**AVIS RELATIF À LA PROTECTION
CONTRE LES EVENTUELS EFFETS NOCIFS ET NUISANCES
PROVOQUÉS PAR LES RAYONNEMENTS NON IONISANTS
GÉNÉRÉS PAR DES ANTENNES ÉMETTRICES STATIONNAIRES**

Commune : HOUYET - Exploitant : ORANGE

Référence exploitant : 300N1_1 & 32300N1_1 & 42300N1_1 & 52300N1_1

Rapport n° 4615 / 2023

Figure 1 : Vue en plan des lieux de séjour et des points de contrôle

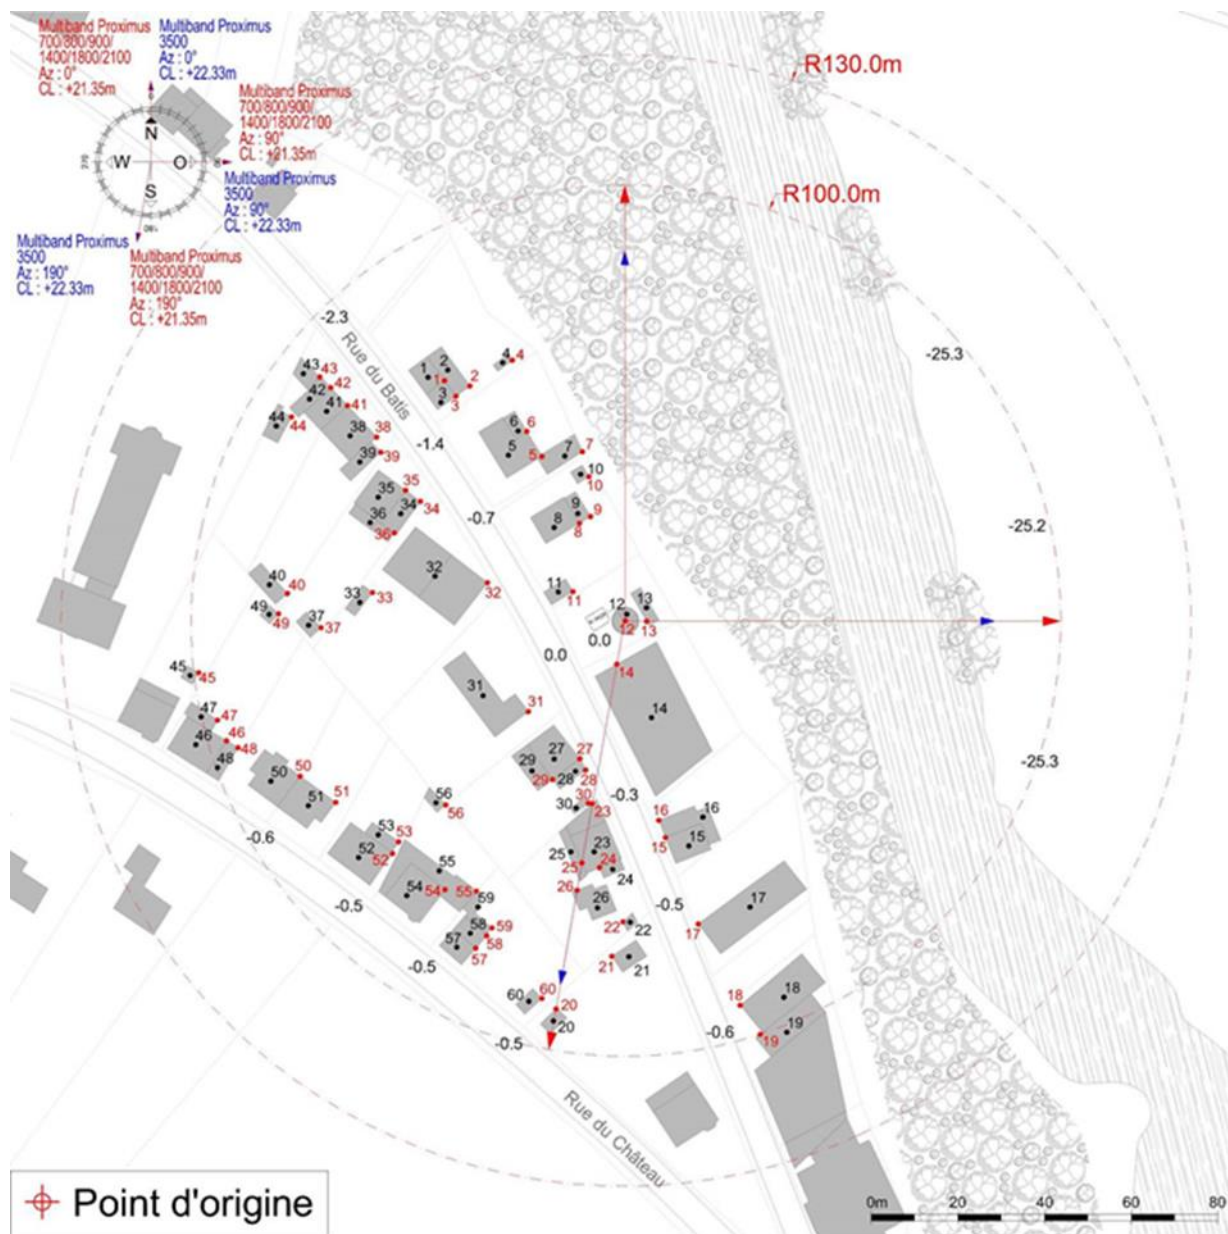
Les fréquences d'émission, la puissance rayonnée par chacune des antennes et leur gain permettent de déterminer le rayon de la zone à analyser. Tout dépassement de la limite par installation est exclu en dehors de cette zone. Le tableau 2 reprend les 35 LS² pour lesquels l'indice d'exposition est le plus élevé. Les différentes colonnes indiquent :

- le numéro du point de contrôle repris sur un des plans de la figure 1;
- le numéro du LS dans lequel se trouve le point de contrôle de la 1^{ère} colonne ;
- l'atténuation d'obstacle prise en compte pour le calcul de l'indice d'exposition dans le LS ;
- le résultat du calcul de l'indice d'exposition.

En ce qui concerne les antennes de l'installation mentionnées dans le tableau 1, la distance maximale à laquelle la limite pourrait être atteinte, à l'extérieur, est égale à 82,8 m. S'il n'y a pas de LS à une distance inférieure, les antennes respectent forcément la limite d'immission.

Dans le cas des LS situés à l'intérieur des bâtiments, une atténuation d'obstacle est prise en compte et il en résulte que la distance maximale à laquelle la limite pourrait être atteinte se réduit à 58,6 m.

Figure 2 : Vue en plan des installations d'antennes dans un rayon de 300 mètres autour de l'installation faisant l'objet de la demande d'avis

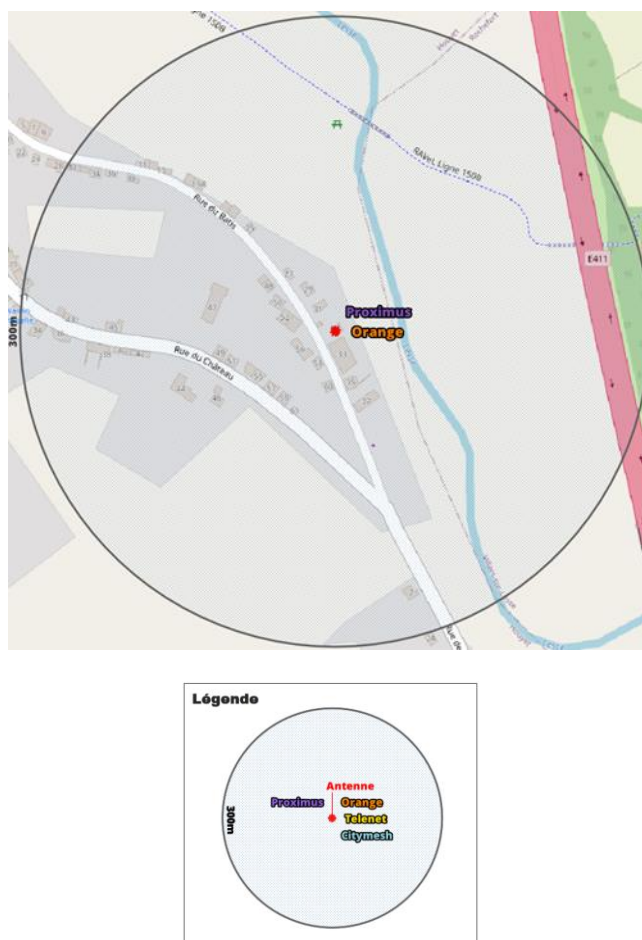
Le plan en projection verticale de la figure 2 indique la localisation des antennes actives éventuelles visées par le décret et situées dans un rayon de 300 mètres autour de l'installation référencée dans le paragraphe 2. Les données de localisation de ces antennes et les avis correspondant sont accessibles via le cadastre en ligne des antennes émettrices stationnaires⁶.

Compte tenu du nombre d'installations localisées dans la figure 2, il apparaît que l'intensité du rayonnement électromagnétique généré, dans les lieux de séjour situés à proximité de l'installation référencée dans le paragraphe 2, par l'ensemble des antennes émettrices stationnaires de l'ensemble des exploitants du même site d'antennes émettrices stationnaires respecte la limite fixée à l'article 4, § 2 du décret.
